La prevenció, reducció o compensació d'aquests impactes no ha quedat gens garantida en els diferents documents tramitats fins al moment (modificació puntual del PGOU de Llinars del Vallès, Pla especial, i avantprojecte). El tractament d'aquests aspectes s'ha fet fins ara d'una manera alarmantment generalista i la tramitació no ofereix garanties que siguin resolts adequadament quan es concreti el projecte.

A continuació s'exposen sintèticament els motius que justifiquen que el projecte executiu estigui sotmès a avaluació d'impacte ambiental i els aspectes que haurien de quedar resolts abans de la seva aprovació.

Figura 5. Mapa de mobilitat que presenta el projecte

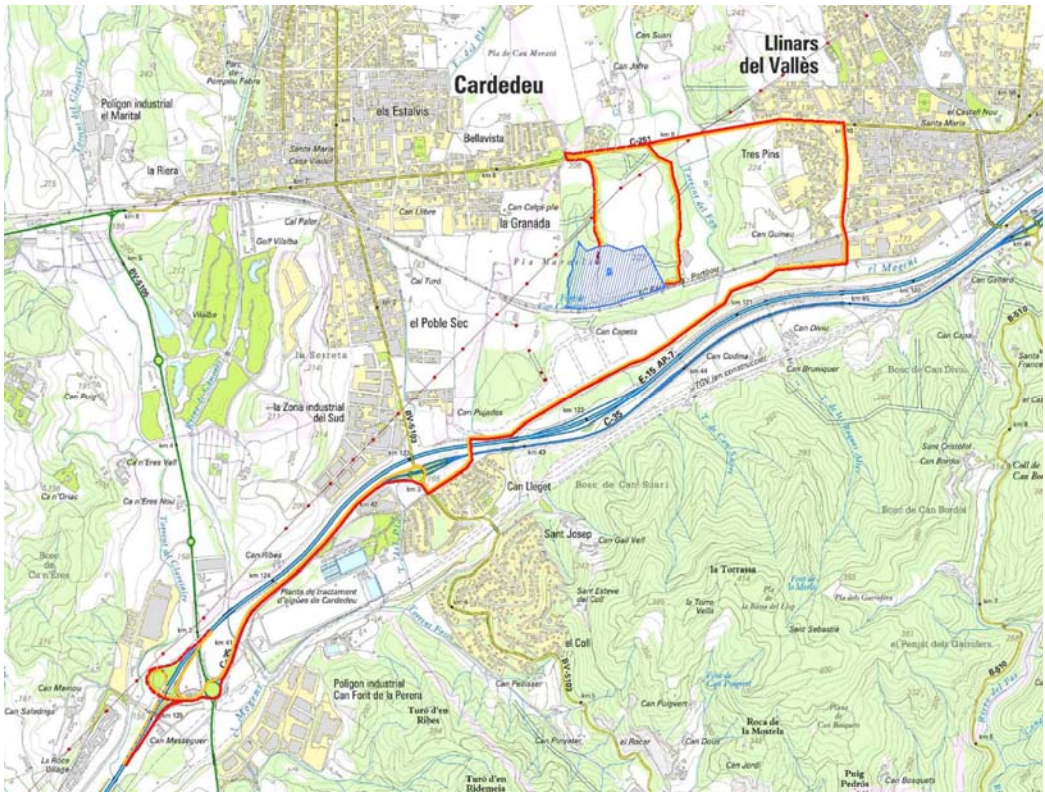
**Per tant, segons l'itinerari que es proposa al projecte, per arribar al circuit des de la sortida Cardedeu/la Roca de l'autopista A-7 al circuit, haurem de circular per carreteres locals estretes, vies urbanes i pistes asfaltades, un total d'uns 7 km** (aquesta distància és superior a la que hi ha des de Cardedeu a Granollers per la carretera C-251, 6,5 km).

Aquesta distància també és superior a l'itinerari que suggereix el cercador de mapes Google i que sempre és creuant Cardedeu (5,4 km), tal com es veu en la imatge següent. Aquest seria l'itinerari que indicarien els GPS dels cotxes, el més curt i directe. Això suposaria el pas de centenars de vehicles (més de 800 vehicles si parlem de més de 3.000 espectadors) pel mig de Cardedeu els dies de competició.

Figura 7. Mapa de pendents generat a partir del mapa topogràfic 1:5.000 de l'ICC

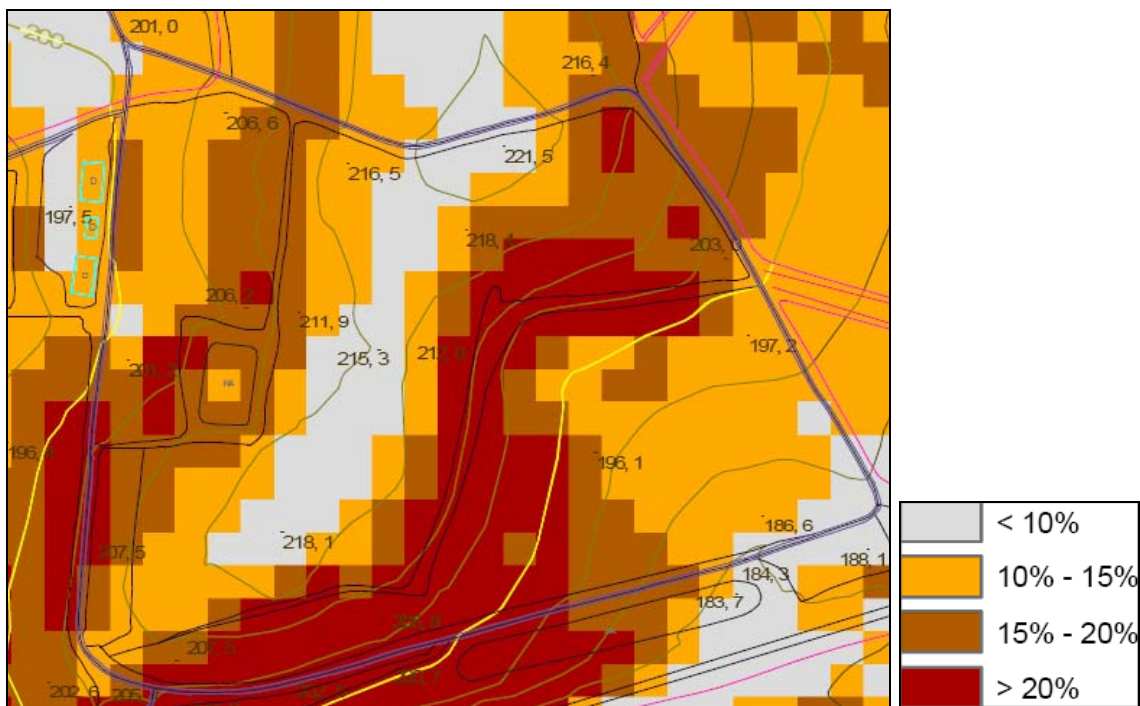
D'acord amb l'exposat, i per tal de garantir la preservació del sòl no urbanitzable respecte al procés de desenvolupament urbà, caldrà adequar la regulació dels usos previstos per a l'àmbit al règim del sòl no urbanitzable previst per la legislació urbanística.	La proposta fa una simple referència a usos prohibits sense que s'hagi modificat cap dels usos previstos a l'aprovació inicial.	
<b>Integració paisatgística</b>	La morfologia de l'àmbit presenta, en determinats indrets, pendents per sobre del 20%	Caldrà que les instal·lacions es portin a terme, en la mesura del possible, en terrenys amb pendent no superior al 20%, de conformitat amb la directriu de preservació de la urbanització dels terrenys amb pendent elevada establerta en la legislació urbanística vigent, i per tal de no disminuir de manera significativa l'estabilitat del sòl segons l'article 46.3b) del Reglament de la Llei d'Urbanisme.	En la proposta s'afirma <i>que en general l'àmbit té un relleu suau amb l'excepció dels diferents talussos que separen les diferents plataformes dels camps de conreu.</i> El cert és que l'àmbit presenta uns pendents notables, com ho demostra les figures següents. L'alteració de la morfologia del terreny serà molt greu, ja que

Figura 8. Mapa de pendents superiors al 20% segons el DMAH en el seu informe a l'aprovació inicial (en vermell)

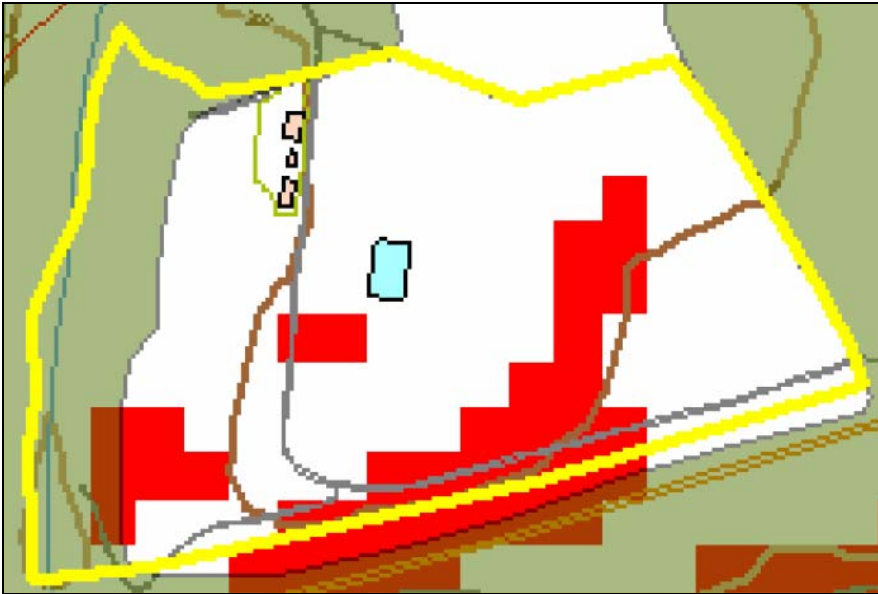
<b>Integració paisatgística</b>	<p>La morfologia de l'àmbit presenta, en determinats indrets, pendents per sobre del 20%</p>	<p>Caldrà que les instal·lacions es portin a terme, en la mesura del possible, en terrenys amb pendent no superior al 20%, de conformitat amb la directriu de preservació de la urbanització dels terrenys amb pendent elevada establerta en la legislació urbanística vigent, i per tal de no disminuir de manera significativa l'estabilitat del sòl segons l'article 46.3b) del Reglament de la Llei d'Urbanisme.</p>
<b>Medi natural</b>	<p>L'àmbit de l'actuació afecta un hàbitat d'interès comunitari (HIC) no prioritari d'alzinars i carrascars</p>	<p>Caldrà que el posterior Pla especial asseguri un estat de conservació favorable de l'hàbitat d'interès comunitari present a l'àmbit d'acord amb l'esmentada Directiva d'hàbitats, tot proposant mesures ambientals per tal de restaurar-lo i conservar-lo.</p> <p>Per tal de garantir la màxima protecció de l'hàbitat identificat, caldrà eliminar la previsió d'una àrea específica en terrenys forestals destinada a allotjar els elements tècnics de les instal·lacions i serveis</p>
